## **Европейская экономическая комиссия**

**Сто пятьдесят седьмая сессия**

### **Предложение по дополнению 4 к поправкам серии 07 к Правилам № 14 (крепления ремней безопасности)**

#### **Представлено Рабочей группой по пассивной безопасности\***

Чертеж 1

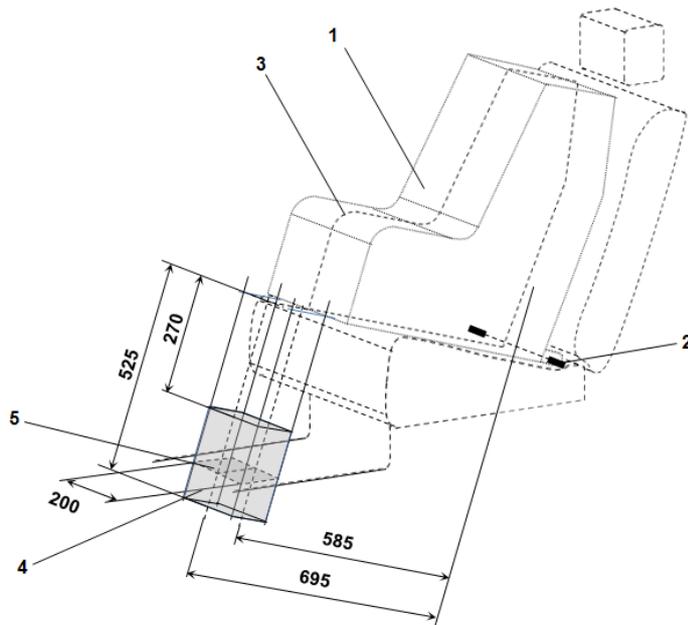
- В дополнение к требованиям, определенным в пунктах 5.2.3 и 5.2.4, должна быть произведена проверка для обеспечения того, чтобы верхняя поверхность пола транспортного средства (включая обивку, коврик, пористый материал и т.д.) пересекалась с обеими ограничивающими поверхностями оценочного объема пространства для опоры в направлениях *x* и *y*, как это указано на чертежах 1 и 2 в приложении 10 к настоящим Правилам.

- Оценочный объем пространства для опоры характеризуется следующим образом (см. также чертежи 1 и 2 в приложении 10 к настоящим Правилам):
- по ширине: двумя плоскостями фиксирующих приспособлений детского удерживающего устройства, установленного на соответствующем сидячем месте, параллельными средней продольной плоскости и находящимися на расстоянии 100 мм от этой средней продольной плоскости;

- по длине: двумя плоскостями, перпендикулярными плоскости, образуемой нижней поверхностью фиксирующего приспособления детского удерживающего устройства, и перпендикулярными средней продольной плоскости крепежного приспособления детского удерживающего устройства, а также находящимися на расстоянии 585 мм и 695 мм от плоскости, проходящей через осевые линии нижних креплений ISOFIX и перпендикулярной нижней поверхности ФПДУУ; и

- по высоте: двумя плоскостями, параллельными нижней поверхности детского удерживающего устройства и находящимися на расстоянии 270 мм и 525 мм от нее.

Чертеж 3

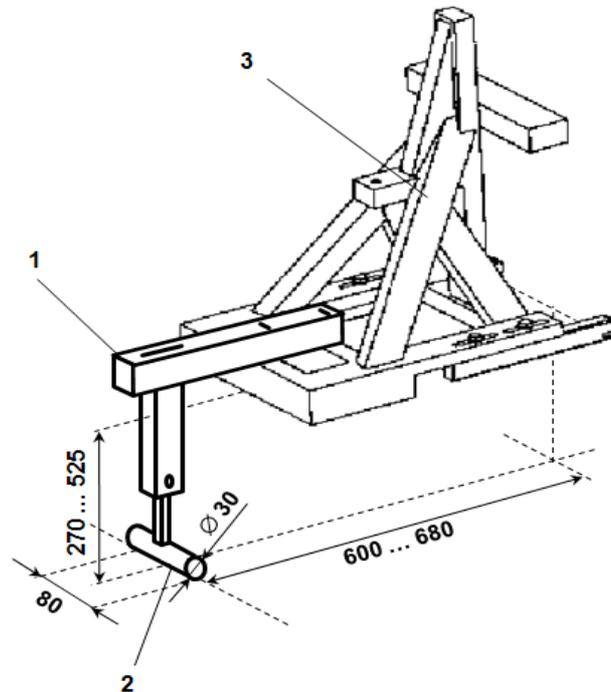
В дополнение к испытаниям, указанным в пунктах 6.6.4.3 и 6.6.4.4, проводится испытание с использованием измененного устройства приложения статического усилия, которое включает УСН, а также испытательный штырь опоры, как это определено на чертеже 3 в приложении 10. Испытываемая опора должна быть отрегулирована по длине и ширине для оценки контактной поверхности пола транспортного средства, как это определено в пункте 5.2.5.2 (см. также чертежи 1 и 2 в приложении 10 к настоящим Правилам). Высота испытываемой опоры должна быть отрегулирована таким образом, чтобы ступни испытываемой опоры соприкасались с верхней поверхностью пола транспортного средства. В случае пошаговой регулировки высоты отбирается первая метка, соответствующая тому месту, где ступня устойчиво опирается на пол; в случае непрерывного регулирования испытываемой опоры по высоте вертикальный угол УСН увеличивается на  $1,5 \pm 0,5$  градуса по причине регулирования испытываемой опоры по высоте.

Горизонтальное продольное смещение (после приложения предварительного усилия нагрузки) точки X УСН в течение приложения усилия  $8 \text{ кН} \pm 0,25 \text{ кН}$  должно ограничиваться 125 мм, а постоянная деформация, включая частичное повреждение или поломку любого нижнего крепления ISOFIX и контактной поверхности пола транспортного средства либо прилегающей к ним зоны не считается отрицательным результатом, если требуемое усилие прилагается в течение указанного времени".
